Nr postępowania: GUM2023ZP0039

postępowanie o udzielenie zamówienia publicznego prowadzone w trybie przetargu nieograniczonego, na podstawie art. 132 ustawy z dnia 11 września 2019 r. - Prawo zamówień publicznych (Dz. U. z 2022 r. poz. 1710 ze zm.) pn. **Budowa Uniwersyteckiego Centrum Stomatologicznego Gdańskiego Uniwersytetu Medycznego przy ul. M. Skłodowskiej – Curie w Gdańsku.**

Gdański Uniwersytet Medyczny jako Zamawiający, na podstawie art. 135 ust. 2 i 6 ustawy Pzp, udziela odpowiedzi na pytania, które wpłynęły w niniejszym postępowaniu.

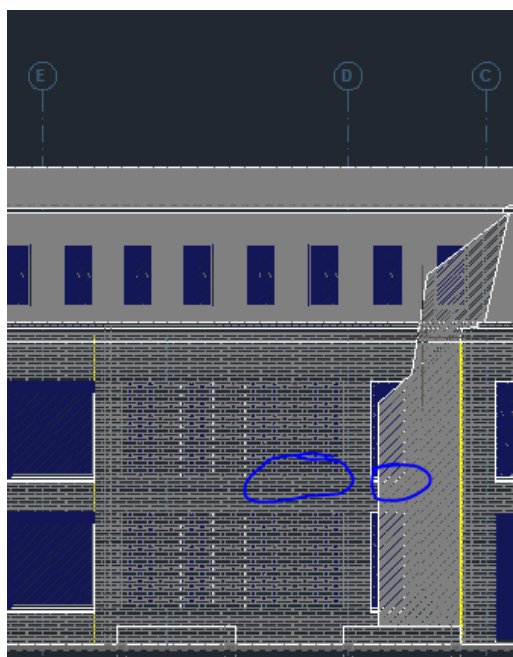
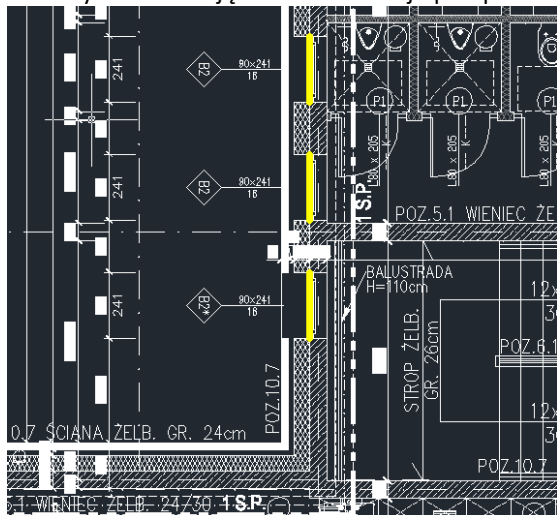
Prosimy o dostanie opisu PZT.

Zamawiający udostępnił komplet dokumentacji.

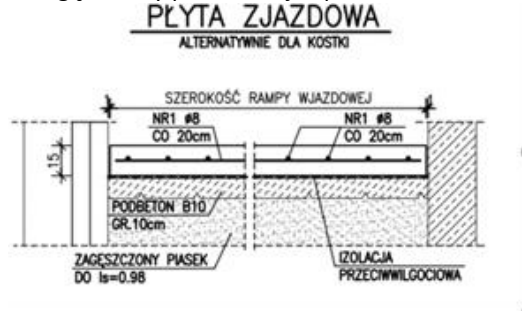
Z rysunków konstrukcyjnych wynika, że pod rampą zjazdową znajduje się płyta fundamentowa. Prosimy o potwierdzenie, że płyta ta ma tam się znaleźć, a pomiędzy płytą, a betonem na rampę zjazdową ma znaleźć się zagęszczony piasek tak jak przedstawiono to na rysunku konstrukcyjnym płyty zjazdowej.

Zamawiający **potwierdza** powyższe.
